From: "5.1,2,e"
Sent: *Tue, 22 Feb 2022 09:43:47 +0100*
To: "5.1,2,e" <5.1,2,e@amsterdam.nl>; "5.1,2,e" <5.1,2,e@amsterdam.nl>
Cc: "5.1,2,e" <5.1,2,e@amsterdam.nl>; "5.1,2,e" <5.1,2,e@amsterdam.nl>; "5.1,2,e" <5.1,2,e@amsterdam.nl>
Subject: *RE: SIN0401*

Van: 5.1,2,e <5.1,2,e@amsterdam.nl>
Verzonden: dinsdag 22 februari 2022 9:14
Aan: 5.1,2,e <5.1,2,e@amsterdam.nl>; 5.1,2,e <5.1,2,e@amsterdam.nl>
CC: 5.1,2,e <5.1,2,e@amsterdam.nl>; 5.1,2,e <5.1,2,e@amsterdam.nl>
Onderwerp: SIN0401

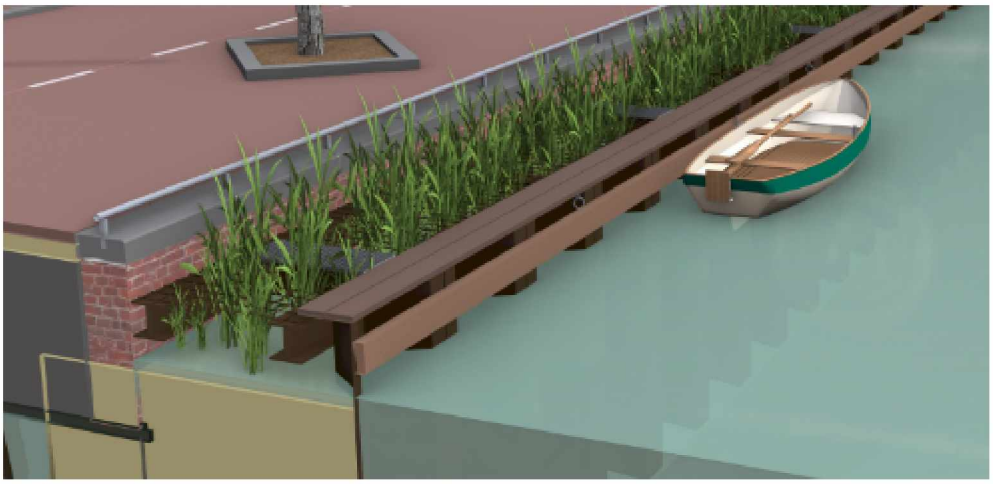
Kennelijk worden er ontwerpwijzigingen in een ons onbekend parallel overleg genomen. Wat mij betreft kan dat niet zo zijn. Mensen die wat te zeggen hebben moeten in ons ontwerpoverleg zitten. Wij hechten erg aan het toepassen van houten delen op de damwandplanken vanuit de beeldkwaliteit. Het roestige staal en het hout samen met groen en baksteen op de achtergrond vormen een fraai geheel. Lange lengten persroosters detoneren te veel. Deze houten delen worden uiteraard voorzien van antislipprofielen zoals in de projecten De Entree en IJ-boulevard het geval is. . Hiermee is de kans op uitglijden weggenomen. Kortom wij zijn niet akkoord. Als er een aanvullend overleg nodig is hoor ik het graag,

Dag 5.1,2,e
Even ter aanvulling op wat we gisteren hebben besproken.
Vanuit veiligheidsperspectief is gekozen om de houten gordingen op de damwandplanken te vervangen met evenals toegepaste geperste roosters.

- Kade niveau +0.70 NAP (nader te bepalen aannemer)
- Stempel constructie +0.35 NAP (hart)
- bk. Grarting/ bordes +0.50 NAP (afstap 20 cm vanaf de kade)
- water niveau -0.40 NAP

- looppad tussen kade en damwand, geperste roosters
- tussen de looppaden tbv groen voorziening wapeningsnet, maaswijdte 100mm
- damwand afgedekt over complete lengte, evenals met geperste roosters
